HVIDBOG

LOKALPLAN NR. 1283

NY ARREST/NYT FÆNGSEL SYD FOR SLAGELSE

SLAGELSE KOMMUNE | PLAN

Fig. 1. Lokalplanforslagets redegørelse for støjforholdene i lokalplanområdet (fra side 53 i planforslaget).

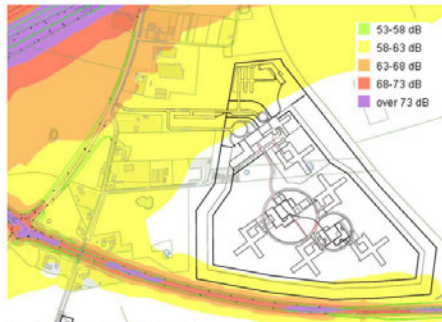
Med henvisning til Vejdirektoratets støjkortlægning fra 2017 fremgår det af planforslagets redegørelse for støj fra de nærliggende statsveje (henholdsvis Vestmotorvejen og Omfartsvejen), at den del af lokalplanområdet, som planlægges anvendt til arrest/fængsel, overholder Miljøstyrelsens vejledende støjgrænseværdi på 58 dB, jf. fig. 1. Ifølge støjkortlægningen fra 2017 er støjniveauet i området således under 58 dB.

Vejdirektoratet finder på baggrund heraf, at redegørelsen for støjforholdene i lokalplanområdet ikke er retvisende for de nuværende og fremtidige (+ min. 10 år) støjforhold i lokalplanområdet, jf. nedenfor.

Fig. 2: Vejdirektoratets støjkortlægning af statsveje i 2022 (støjniveau i dB målt 1,5 m over terræn). Lokalplanområdet (skraveret) og planforslagets Byggefelter 1 og 2 er vist som baggrund.

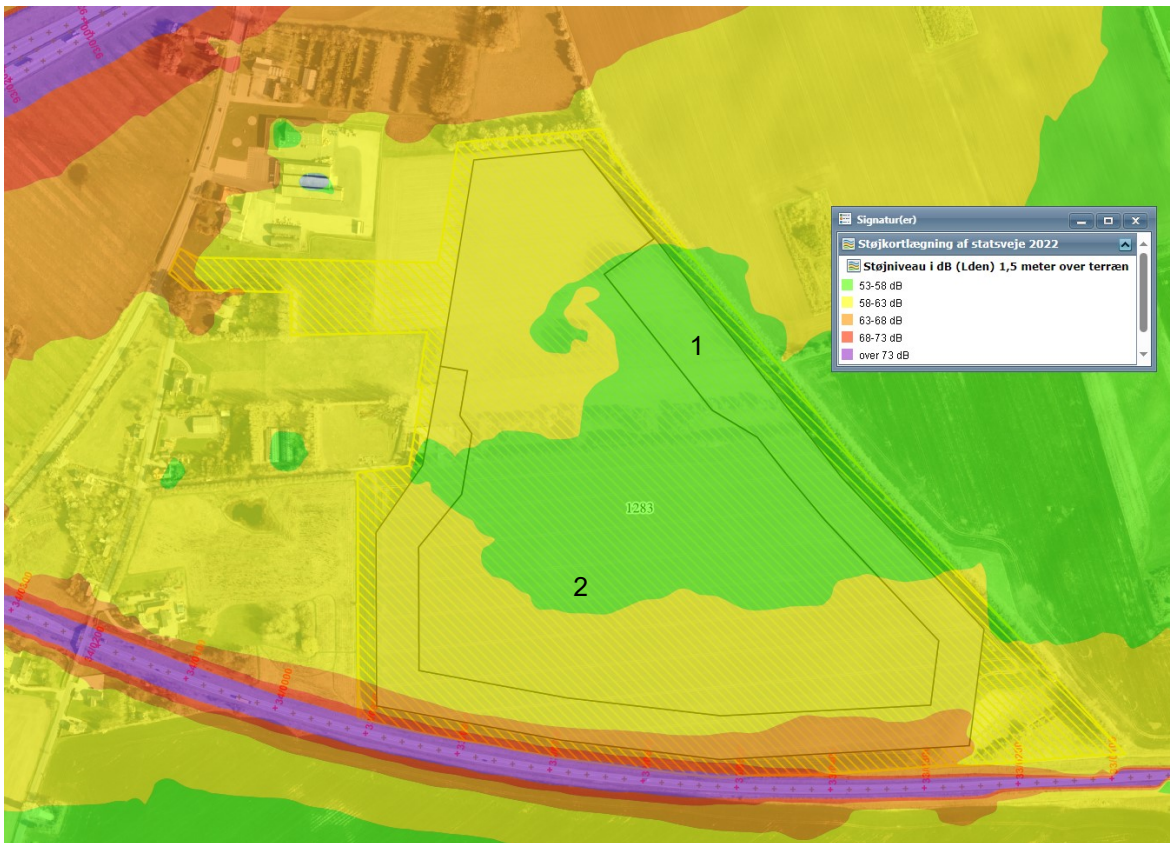
I forhold til støjkortlægningen fra 2017, som er anvendt som grundlag for det udarbejdede forslag til lokalplan, ses en væsentlig del af både den nordlige og sydlige del af lokalplanområdet at være støjbelastet i 2022. Specielt den del af lokalplanområdets "Byggefelt 2" (i "Delområde B"), som er beliggende langs Omfartsvejen, og som er udlagt til støjfølsom anvendelse (arrest/fængsel), ses at være belastet af et støjniveau på mere end 58 dB (58-63 dB). På baggrund af ovenstående finder Vejdirektoratet, at lokalplanforslaget bygger på mangelfulde oplysninger og forudsætninger om lokalplanområdets belastning af vejstøj.

I forhold til støjkortlægningen fra 2017, som er anvendt som grundlag for det udarbejdede forslag til lokalplan, ses en væsentlig del af både den nordlige og sydlige del af lokalplanområdet at være støjbelastet i 2022, jf. fig. 2. Specielt den del af lokalplanområdets "Byggefelt 2" (i "Delområde B"),

I forlængelse af de nye oplysninger vedr. vejstøj fra statsvejene omkring lokalplanområdet, er der i foråret 2024 gennemført en række beregninger af vejtrafikstøjen omkring lokalplanområdet, baseret på nye trafiktal fra Vejdirektoratet fremskrevet til 2040. Der er gennemført beregninger for en række forskellige typer af afværgeforanstaltninger både indenfor og udenfor lokalplanområdet mhp. at afklare hvilke løsninger, der kan sikre at støjgrænseværdien på $L_{den} \leq 58 \text{ dB(A)}$ kan overholdes i hele den fremskrevne periode, både ift. støj på facader og opholdsarealer.

Resultatet af støjberegningerne viser, at det ved etablering af en 6 m høj støjafskærm langs E20 Vestmotorvejen, er muligt at overholde støjgrænserne indenfor lokalplanområdet i mere end 10 år efter vedtagelse af lokalplanen under hensyntagen til trafikudviklingen. Støjregningerne viser også, at det ikke er muligt at gennemføre støjafskærmninger indenfor lokalplanområdet alene under samtidig hensyntagen til opretholdelse af de essentielle funktioner for en kommende arrest, og at den planlagte 6 m høje perimettermur, der omkranser arresten, ikke alene kan reducere støjen til under grænseværdien. Der har derfor været gennemført drøftelser mellem kommunen, bygherre og Vejdirektoratet vedr.

- Resultatet af støjredegørelsen er indarbejdet i lokalplanforslagets redegørelse for støjforhold, idet det forudsættes at realisering af lokalplanens indhold kræver etablering af den foreslåede støjskærm langs E20 jf. støjredegørelsen, som er nødvendig for, at Miljøstyrelsens vejledende støjgrænseværdi på 58 dB kan overholdes i den del af lokalplanområdet, hvor arrest/fængsel inkl. tilhørende udendørs opholdsarealer muliggøres.
- Miljørapporten er opdateret med et afsnit om vejtrafikstøj der er baseret på Vejdirektoratets nye støjkortlægning fra 2023, og konkrete støjberegninger hvor trafikken er fremskrevet til 2040, og støjredegørelsen er vedlagt denne som bilag.

Fig. 3. Delområderne A, B og C samt byggefeltene 1 og 2 indenfor lokalplanområdet. Den tinglyste vejbyggelinje er vist med blå stiplede linje (uden højde- og passagetillæg).

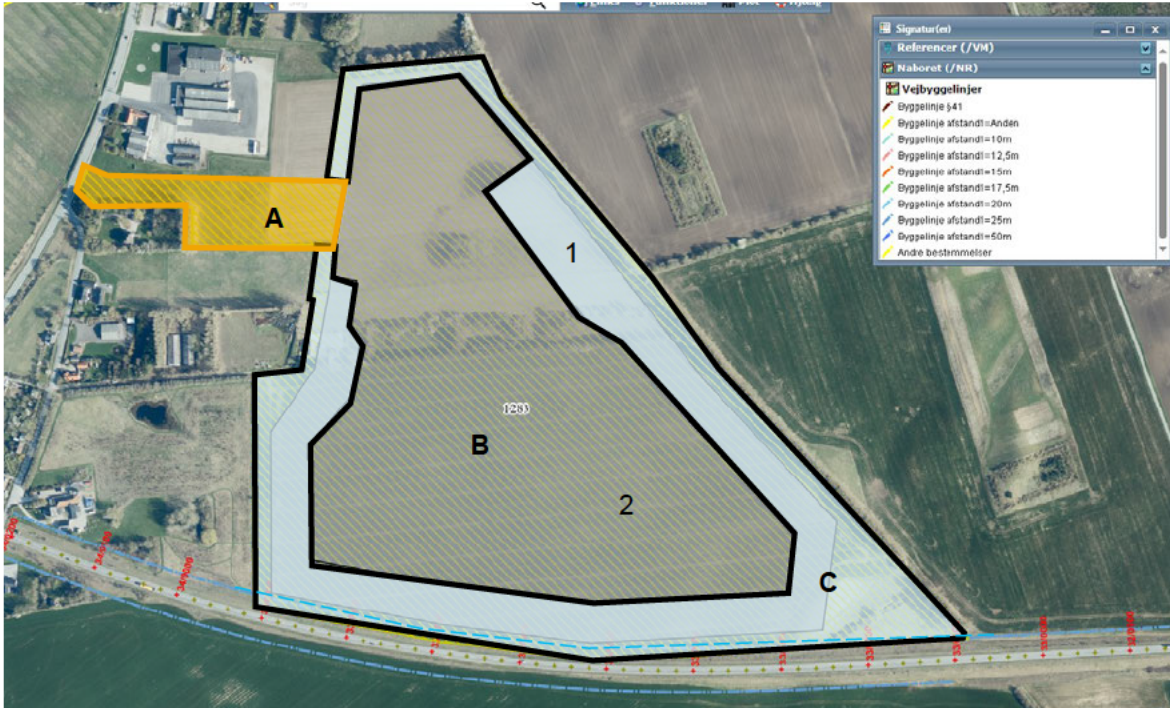
VD finder, at det på baggrund af lokalplanforslagets bestemmelser, jf. ovenfor, er uklart, om – og i givet fald hvor meget af – ”Byggefelt 1”, der evt. ligger inden for den tinglyste vejbyggelinje inkl. højde- og passagetillæg, idet der i lokalplanforslagets redegørelsesdel ikke er redegjort for forholdet til vejbyggelinjen (inkl. dennes højde- og passagetillæg), og idet vejbyggelinjen ikke er vist på hverken kortbilag 2 ”Anvendelseskort” eller kortbilag 3 ”Illustrationsplan”.

VD finder også, at det er uklart, hvorvidt der, jf. §§ 3.5 og 9.1, kan etableres ”interne veje, sti- og parkeringsarealer, træbeplantning, regnvandsbassiner, naturområder og tekniske anlæg, som er nødvendige for området drift”, udenfor perimettermuren langs Omfartsvejen på den del af arealet, som er pålagt vejbyggelinje.

Lokalplanforslaget omfatter arealer langs Omfartsvejen, der er pålagt servitut om vejbyggelinje, jf. deklaration tinglyst den 15. juli 1976. Vejbyggelinjen langs Omfartsvejen er pålagt i en afstand på 25 m målt fra vejens midte plus høje- og passagetillæg. Vejdirektoratet kan således konstatere, at en mindre del af arealet indenfor planforslagets "Delområde C", som ikke samtidig udgør en del af "Byggefelt 1", er omfattet af den tinglyste vejbyggelinje, jf. fig. 2.

”Lokalplanområdet er berørt af en vejbyggelinje langs Omfartsvejen. Vejbyggelinjen er pålagt i en afstand på 25 m fra Omfartsvejens midte. Hertil skal lægges et evt. højdetillæg på 2 x højdeforskellen mellem vejmidte og jordlinjen samt mindst 1 m til fri passage. Vejbyggelinjen er tinglyst på matr.nr.: 7k, Slots Bjergby By, Slots Bjergby den 5. juli 2018 (se listen over servitutter i

I lokalplanens § 3.5 tilføjes følgende:

For alle delområder gælder det, at de herudover må anvendes til interne veje, sti- og parkeringsarealer, træbeplantning, regnvandsbassiner, naturområder og tekniske anlæg, som er nødvendige for området drift. Denne bestemmelse gælder ikke for den

Den foreslåede tilslutning er placeret ca. 94 m fra den i kortbilag 2 angivne. Tilslutningen er vist på nedenstående illustration.

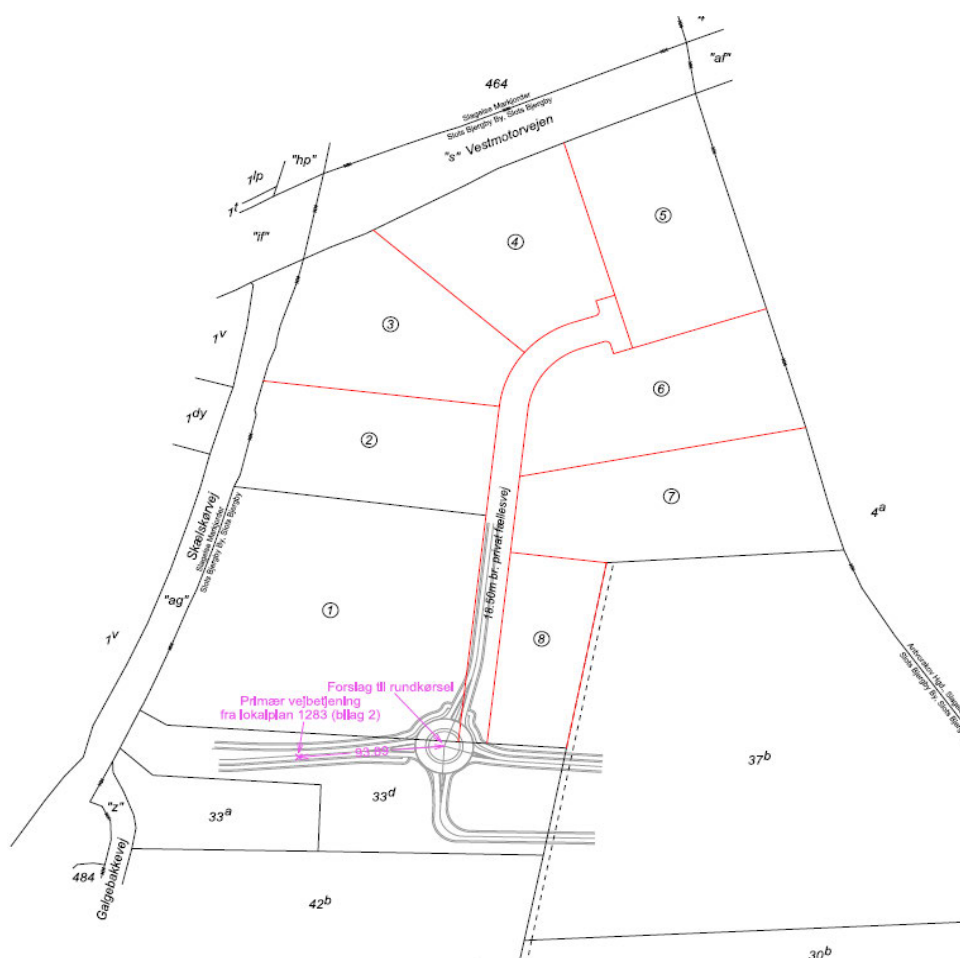
Idagaardfonden har sammen med Kriminalforsorgen drøftet og aftalt en anden tilslutning til Idagaardfondens arealer. Denne tilslutning afviger i væsentlig grad fra den i lokalplansforslag nr. 1283 angivne. Kriminalforsorgen har stået for udarbejdelse af det nye forslag, hvorved Slagelse Kommune kan lægge til grund, at Kriminalforsorgen har accepteret den ændrede placering.

Idagaardfonden ønsker med nærværende hørings svar 1) at sikre at vejtilslutningspunktet som det er angivet ovenfor kan rummes indenfor forslaget, og 2) at det er dermed er muligt indenfor planlovens rammer, at foretage den ønskede ændring af tilslutningspunktet for vejadgang til Idagaardfondens arealer i lokalplanforslag nr. 1283, således at det tilslutningspunkt, som Idagaardfonden arbejder med, sammen med Kriminalforsorgen, kan realiseres.

Planafdelingen indstiller, at bemærkningen imødekommes idet den på kortbilag 2 i princippet viste primær vejbetjening af lokalplanlagt erhvervsområde flyttes længere mod øst. Tilsvarende rettes illustrationsplanen (kortbilag 3) så adgangsvejen til det resterende erhvervsområde mod nord og syd for delområde A er retvisende.
